柏崎刈羽原子力発電所保安規定審査資料	
資料番号	TS - 91
提出年月日	令和2年8月3日

柏崎刈羽原子力発電所7号炉

復水貯蔵槽を水源とした原子炉隔離時冷却系の 運転確認について

東京電力ホールディングス株式会社

図1 復水貯蔵槽を水源とした原子炉隔離時冷却系の運転確認

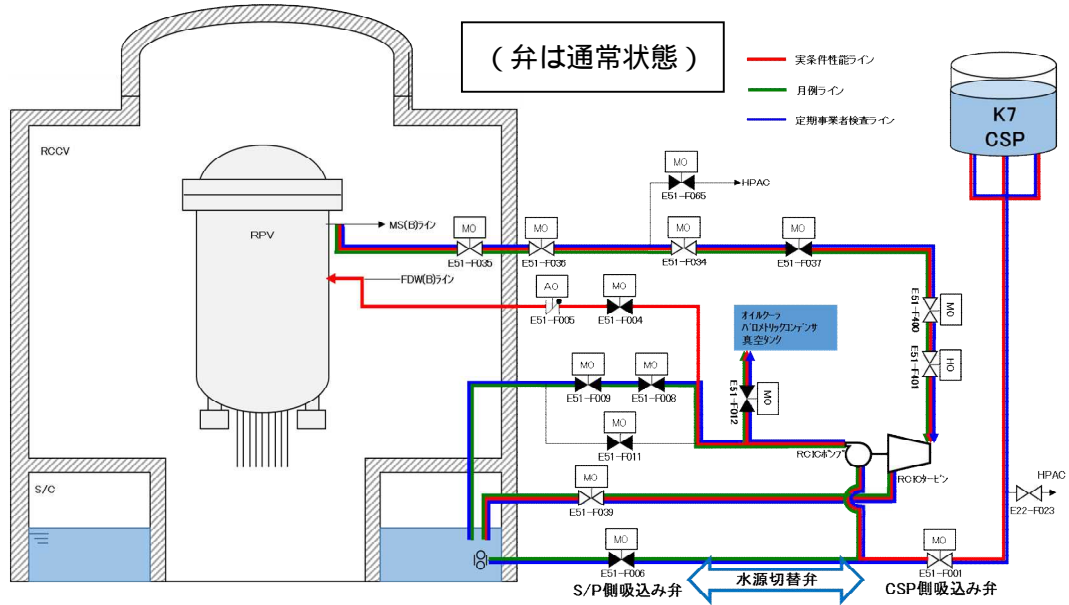
復水貯蔵槽を水源とした原子炉隔離時冷却系ポンプの運転確認時は、図1に示す通り、復水貯蔵槽を水源とし、サプレッションプールへ水を排出する系統構成で行うため、サプレッションプール水位は上昇する。このため、運転確認時における水位上昇対策として、残留熱除去系ポンプにてサプレッションプール水を廃棄物処理建屋のLCW収集槽へ移送する操作を並行して行う。

しかしながら、上記操作を行った場合であっても、サプレッションプール水の移送先のLCW収集槽受入配管の設計容量は [] であり、原子炉隔離時冷却系ポンプの定格流量運転時（ $182\text{ m}^3/\text{h}$ ）においては、サプレッションプールへの流入量が上回ることから、水位の上昇が生じ、原子炉隔離時冷却系ポンプの駆動蒸気（ [] ）分が加わると、サプレッションプール水位は約 [] 上昇することとなる。

図46

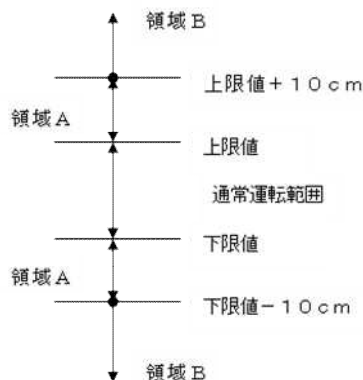
原子炉隔離時冷却系の運転確認時は、サブレーションプール水位の常時監視及び水位上昇/下降範囲を最小限に抑える措置を実施すると共に、運転確認終了後24時間の制限を設けた上で、通常運転範囲の逸脱（図46の領域Aへの移行）を許容することとする。なお、24時間の制限については、表46-2の条件Aの完了時間を準用した。

また、領域Aを超えて領域Bに近接した場合は、運転確認を中止し24時間以内にサブレーションプール水位を制限値内に復旧することとするが、万が一、領域Bに移行した場合（サブレーションプールの水位調整操作で生じる揺らぎ事象、または原子炉隔離時冷却系ポンプの運転確認で生じる波立ち等による一時的な水位の上昇は除く）は、運転上の制限の逸脱と判断し、表46-2の要求される措置に従い、原子炉をスクラムする。

第46条 原子炉の状態が運転、起動及び高温停止において、サブレーションプール¹の水位は、表46-1(図46)で定める事項を運転上の制限とする。ただし、地震時を除く。なお、7号炉において、原子炉隔離時冷却系又は高圧代替注水系の運転確認等により、サブレーションプールの水位が図46の領域Aに移行した場合、運転確認開始から確認終了後24時間までの間は、運転上の制限を満足していないとはみなさないが、領域Bに移行した場合は、運転上の制限の逸脱と判断する。

2. サブレーションプールの水位が前項で定める運転上の制限を満足していることを確認するため、次号を実施する。
 なお、7号炉において、原子炉隔離時冷却系又は高圧代替注水系の運転確認等により、サブレーションプールの水位が図46の領域Aに移行した場合、5分毎にサブレーションプールの水位を監視するとともに、領域Bに近接した場合は、水位が変動するような運転確認等を中止し、24時間以内に水位を制限値内に復旧する。
